Avis des PPA

Organisme et date	Remarques émises	Proposition de la commune
Services de l'Etat - avis daté du 14 août 2019 - Avis favorable avec 4 réserves COURRIER :	Avis favorable avec 4 réserves : 1. une stratégie de développement à repenser au regard des contraintes présentes sur les secteurs définis en zone AU0 et de cohérence urbaine ; 2. la traduction des objectifs définis dans le PADD dans les OAP afin de garantir un aménagement de qualité ; 3. le renforcement des exigences portées aux OAP permettant de garantir la qualité urbaine des opérations et de la préservation/valorisation du canal du Midi ; 4. la définition de la trame verte et bleue en complétant la trame par les corridors du SCoT, les boisements et les cours d'eau et en affectant les outils réglementaires adéquats pour leur préservation.	Voir les réponses dans le détail ci-après.
Services de l'Etat - (SUITE) RAPPORT DE SYNTHESE	<i>Le rapport de synthèse décline chacune des 4 réserves puis émet des observations :</i> 1. Approfondir le parti d'aménagement retenu - reconquête des logements vacants : ambition à définir et objectif à intégrer à l'objectif de production - choix du secteur Béouzels non pertinent à plusieu

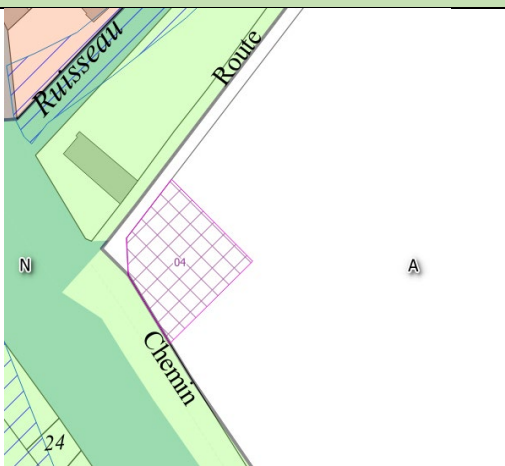
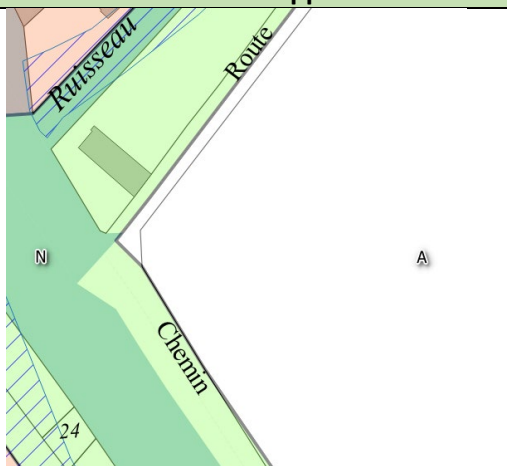
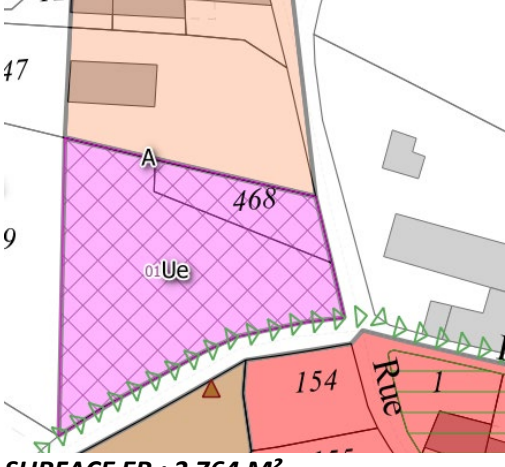
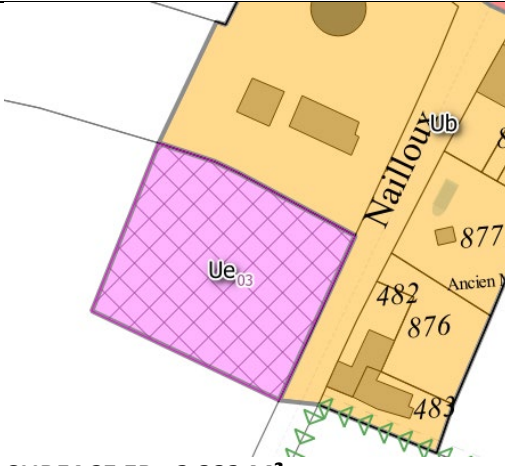
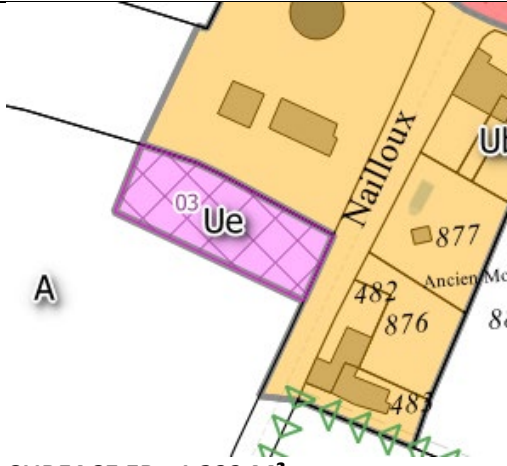
ANNEXE AU RAPPORT DE SYNTHESE	<i>Règlement écrit</i> Page 12 – Le A-4 est une répétition du 1er alinéa de l’article 2 de la page 11. Il peut être supprimé. Page 15 – concernant les secteurs Ucb , l'emprise au sol (30% pour les unités foncières bâties et 10% pour les unités foncières non-bâties) devra être justifiée. Page 16 – Les toitures-terrasses végétalisées doivent être autorisées dans toutes les zones, d’autant qu’à la page 15 le règlement fixe des règles de hauteur pour les acrotères. Page 17 – Le B.3 fait référence à un article 6 des dispositions générales. Il n’y a pas d’article 6 dans les dispositions générales. Au B.3c et d, il n’est pas précisé les outils de préservations de la TVB excepté pour les jardins protégés... la même problématique est observée en zone A (page 26) et en zone N (page 31). Page 19 – cet article peut faire référence aux demandes du SDIS concernant les voiries. Page 22 – ajouter les restrictions à la construction des installations nécessaires à des équipements publics Page 23 – Il serait plus pertinent d’indiquer que le changement de destination est possible avec un avis conforme de la CDPENAF et sous réserve d’une desserte suffisante. Page 24 – Un recul minimum de 3m des limites séparatives pour toute construction non agricole devra être défini. Aucune habitation est présente en zone N. il n’est donc pas nécessaire de mettre des dispositions réglementaires. Les dispositions réglementaires concernant l’élargissement de l’A61 devront être intégrées au PLU. <i>Règlement graphique et SUP</i>	<i>Règlement écrit</i> Page 12 – Pas de répétition : règle pour les constructions, puis pour les autres usages du sol. Page 15 – Le RP justifiera de la règle qui vise à ne pas bloquer l’évolution du bâti existant, tout en limitant la densification sur ces secteurs non appropriés Page 16 – Les toitures sont règlementées (pente de 30-35%) pour les secteurs patrimoniaux Ua et Up où il n’y a pas de hauteur à l’acrotère mentionnée, en cohérence avec la demande de l’ABF. Elles sont libres dans les autres secteurs. Page 17 –l’article 6 des dispositions générales existe et liste les palettes de teintes et de végétaux. L’annexe au rapport de présentation indique le type et montre des photos des végétaux. L’exigence d’une DP permet de contrôler toute intervention sur les éléments. Page 19 –les recommandations du SDIS seront intégrées dans les annexes Page 22 – zone A - la règle est maintenue Page 23 – changement de destination - ajout mention CDPENAF et desserte suffisante Page 24 – Le règlement autorise une implantation à 0 ou 3 m minimum des limites séparatives, il sera modifié : les constructions principales et annexes auront un recul de 3 m minimum par rapport aux limites séparatives. Zone N - Le règlement est déjà allégé. L’élargissement de l’A61 : le règlement sera complété <i>Règlement graphique et SUP</i>

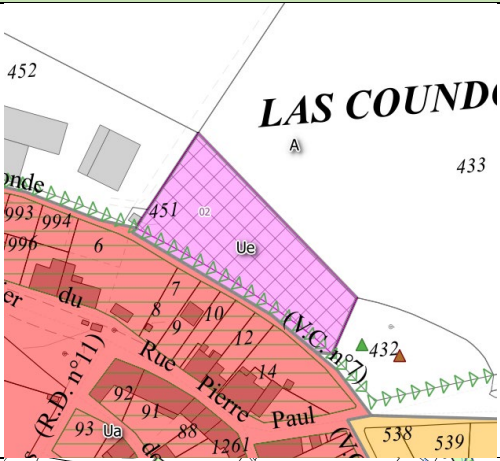
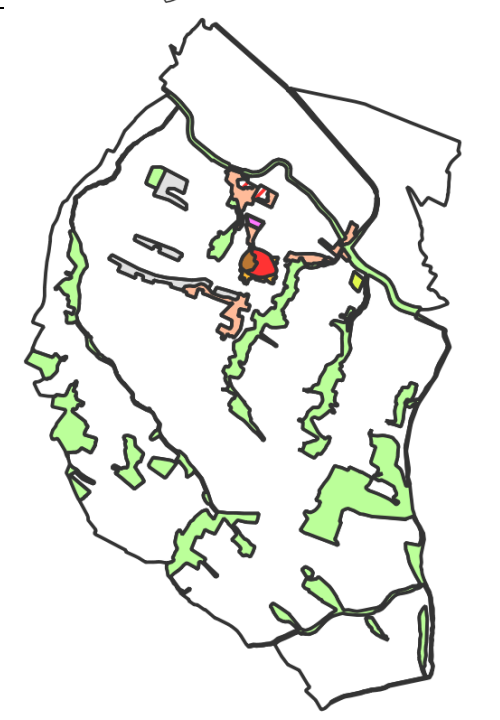
Conseil départemental - avis daté du 17 juillet 2019 - une observation	OAP « Béouzels : prévoir une liaison entre les deux secteurs à urbaniser. Faire apparaitre le nom des Routes Départementales sur le règlement graphique et les OAP.	Les OAP sont présentes à titre indicatif, étant donné que les secteurs sont classés en zone AU0. Elles seront reprises lors de l’ouverture à l’urbanisation de la zone, une fois la station d’épuration en service. La commune ne souhaite pas relier les 2 secteurs, l’OAP sera questionnée lors son ouverture à l’urbanisation. Le REGLEMENT GRAPHIQUE et les OAP seront complétés avec le nom des Routes Départementales.

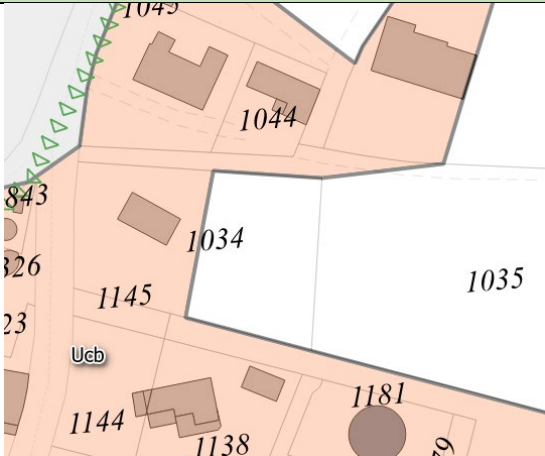
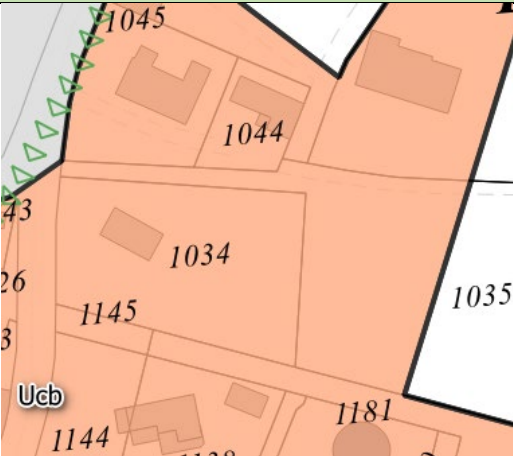
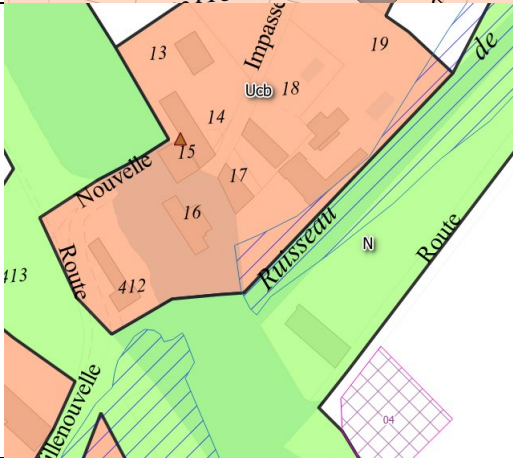
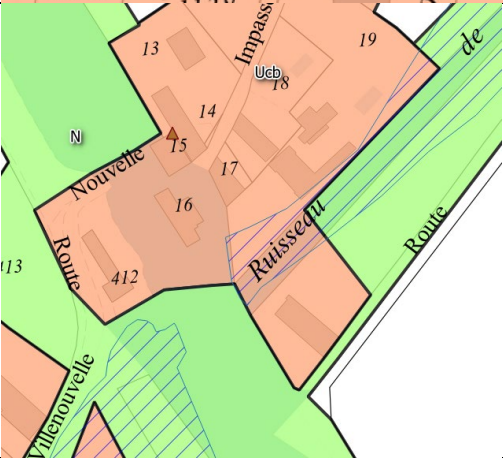
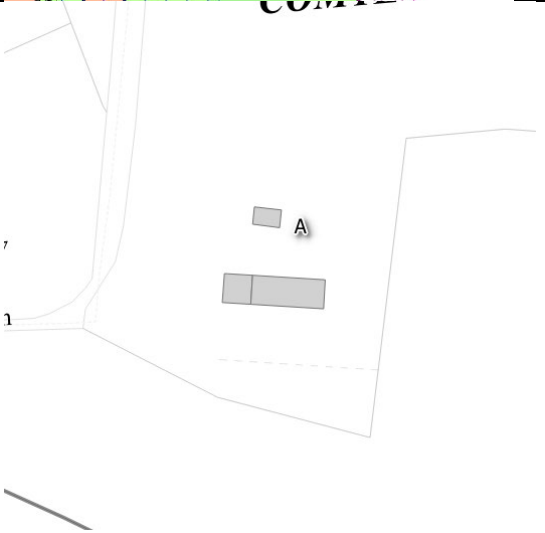
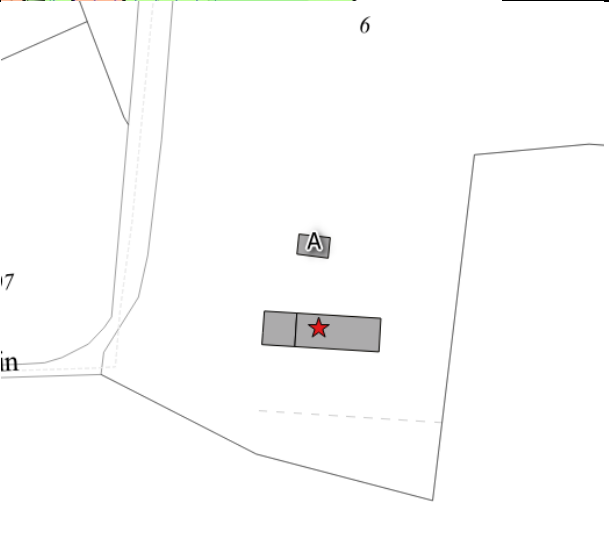
N	Demandeur	Parcelles et demande	Réponse de la commune PV synthèse enquête	Avis CE	Arbitrage commune PLU approuvé
N1	Marc JEAN	B 458 et 459 lieu dit "LABARTHE, constructibilité	Défavorable : discontinuité urbaine, consommation espace agricole	Défavorable	Défavorable
N2	Helene d ALDEGUIER ep DURTESTE	Demande de mise en secteur constructible de la parcelle B921 « Loumann », UB ou Uca	Défavorable : opposition ABF à l'urbanisation de la ceinture végétale du castelnau	Favorable	Défavorable
N3	Helene d ALDEGUIER ep DURTESTE	Demande de mise en secteur constructible de deux parcelles B906 et E907	Favorable : classement en AU0 de la E 907 et ouverture à l'urbanisation après desserte de l'assainissement collectif (implique une évolution du zonage assainissement) Défavorable : B906 opposition ABF à l'urbanisation de la ceinture végétale du castelnau	Favorable pour la partie de parcelle qui n'est pas en zone inondable Défavorable pour la partie en zone bleue inondable. Défavorable	Défavorable : le classement en zone constructible uniquement la partie hors zone inondable créerait une enclave agricole sur la partie inondable. Défavorable

N4	Helene d ALDEGUIER ep DURTESTE	Emplacements réservés en vue de stationnement sur les parcelles E461 et E468-469, pas de concertation, bloquerait le champ			
N5	Philippe d'ALDEGUIER	Nombreuses demandes	I : zone UE : la concertation a été menée tout au long de la procédure, les ER dédiés au stationnement sont affichés depuis le PADD qui a été présenté en réunion publique, et exposé sur des panneaux en mairie 1) parcelles E 956 et E 981 et E456, E457, E458 : Défavorable : l'urbanisation de ces espaces pourra être envisagée à plus long terme (dépassement de l'objectif de population fixé au PADD) 2) les zones de stationnement ER : a) Favorable : réduction de l'ER 01 à environ 1 000 m² côté chemin de ronde pour maintien d'un passage des engins agricoles b) Favorable : suppression de l'ER 2 II Autres zones : 1) idem demande N3 2) idem demande N3 3) L'OAP est indicative et sera redéfinie lors de l'ouverture de la zone à l'urbanisation par modification du PLU lors de la mise en place de l'assainissement collectif	Favorable la zone comportant ces parcelles non inondables proche des équipements et plus proche du centre bourg est plus pertinente à urbaniser Favorable Favorable Défavorable	1) Défavorable 2) les zones de stationnement ER : a) Favorable : réduction de l'ER 01 à environ 1 000 m² côté chemin de ronde pour maintien d'un passage des engins agricoles B b) Favorable D

N6	Brigitte DARRIERE	parcelle dans le centre, retrait des restrictions de construction en cœur de village zone Ua	Défavorable : maintien de la protection des jardins dans le bourg	Favorable possibilité de retrouver le type de parcelle bâti avec jardin maintenu en centre bourg	Défavorable
N9	ODILE CHAUDOUET	mise en constructibilité de la parcelle 536 au lieudit Le Buguet.	Défavorable : opposition ABF à l'urbanisation de la ceinture végétale du castelnau	Défavorable	Défavorable
N10	Laurence d'ALDEGUIER EARL SOL DE MADAME	document 1, illustration de demandes plus ou moins semblables à N5	idem demande n°5 : la parcelle 1234 ne répond pas aux besoins d'un usage du quotidien	Favorable Permettrait d'effectuer une Liaison de la zone urbanisée cote de Negra avec le centre Bourg	Défavorable
N11	Laurence d'ALDEGUIER EARL SOL DE MADAME	document 2, illustration de demandes plus ou moins semblables à N5	1) Favorable parcelle E 907/906 : idem demande n°3 2) Défavorable B 906 : idem n°3 3) favorable : les éléments de patrimoine végétal à protéger sur les parcelles 472-475 (L'enclos) seront réinterrogés 4) Favorable : modification du règlement pour les changements de destination des bâtiments existants pour la diversification des activités	Avis donné ci- dessus Défavorable B 906 Favorable Favorable	1) Favorable 2) Défavorable 3) Favorable I le tracé sera revu pour concorder avec la position de l'ensemble arboré présent 4) Favorable

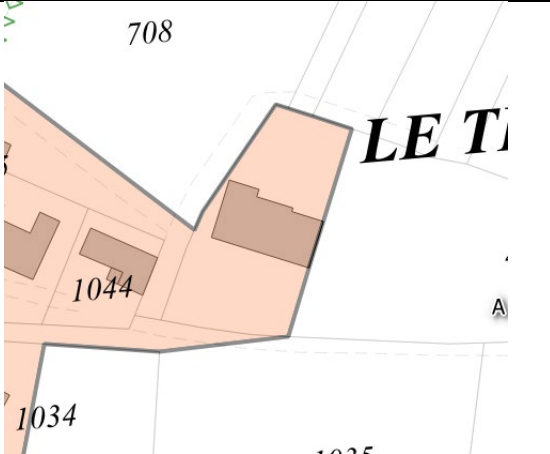
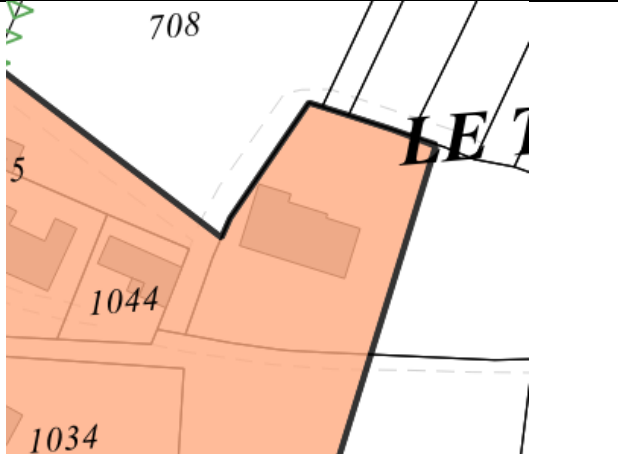
N	Demandeur	Parcelles et demande	Réponse de la commune PV synthèse enquête	Avis CE	Arbitrage commune PLU approuvé
N15	Anne BATISTE	Observations ci-joint concernant le Peyrega et le projet de Station d'Epuraton	1) Favorable : la zone Ap interdit toute nouvelle construction 2) favorable : le périmètre de l'ER N°3 sera réduit à environ 1000 m² le long de la route de Nailloux	Favorable Favorable	Favorable Favorable C
P1	Marianne LEVIER	Documents fournis (parcelle B0918)	Favorable : classement de la parcelle en zone Ucb	Favorable Cu favorable obtenu puis permis tacite obtenu qui a fait l'objet d'un sursis à statuer	Favorable J
P2	Alain CAZEAUX	Parcelle 759 En Marel, intégrer en zone constructible UCb	Défavorable : discontinuité urbaine, consommation espace agricole		Défavorable
P3	Eric BERNARD	Parcelle B1035 Labarthe, intégrer au nouveau PLU, ancien CUb et PC non concrétisés	Favorable : classement pour partie de la parcelle en zone Ucb	Favorable	Favorable : classement pour partie de la parcelle en zone Ucb K

P4	Vincent GOMEZ et Benjamine VIELCAZAL	ZA0021, 13 Route de Villenouvelle, rectifier l'erreur du classement >N et remettre en Ucb	Favorable : classement de la partie bâtie en zone Ucb	Favorable	Favorable : classement de la partie bâtie en zone Ucb L
P7	Philippe BLIND	Changer de destination (hébergement, restauration ou conserverie) - ferme LE COMTE, proche autoroute et village des Marques	Favorable : possibilité d'autoriser le changement de destination commerces et services	Favorable pour une autorisation de changement de destination	Favorable : possibilité d'autoriser le changement de destination commerces et services M
P9	Guy TOULOUSE	Élargir la limite constructible actuellement en limite de bâti	Favorable : la zone Ucb sera élargie d'environ 10 m de part et d'autre de la maison existante	Favorable à un élargissement d'au moins 10 m	Favorable : la zone Ucb sera élargie d'environ 10 m à l'Est de la maison existante N

C1	Michael CASTILLO et Laurie SARDA	E1311 LES BEOUZELS, achat en 205, séparation en 2016, tentatives de vente avortées suite à entretien avec le Maire, situation personnelle difficile. Demande que parcelle soit laissée en zone constructible, (EN REGIS en limite de zone AU0)	Favorable : classement Uca	Favorable Un permis avait été autorisé mais une perte d'emploi n'avait pas permis de réaliser la construction	Favorable : classement Uca O
C2	Maurice de GUEBRIANT	Incohérence car siège de l'exploitation agricole en Up ou exploitation agricole interdite, Va s'y installer, envisage peut-être commerce ou ferme pédagogique ou artisanat, Demande modification règlement Up pour autoriser • Artisanat et commerce de détail, Restauration.	Favorable : modification du règlement pour les changements de destination des bâtiments existants pour la diversification des activités	Favorable pour autoriser un changement de destination des bâtiments existants sous condition d'accès et de conformité administrative.	Favorable : modification du règlement pour les changements de destination des bâtiments existants pour la diversification des activités
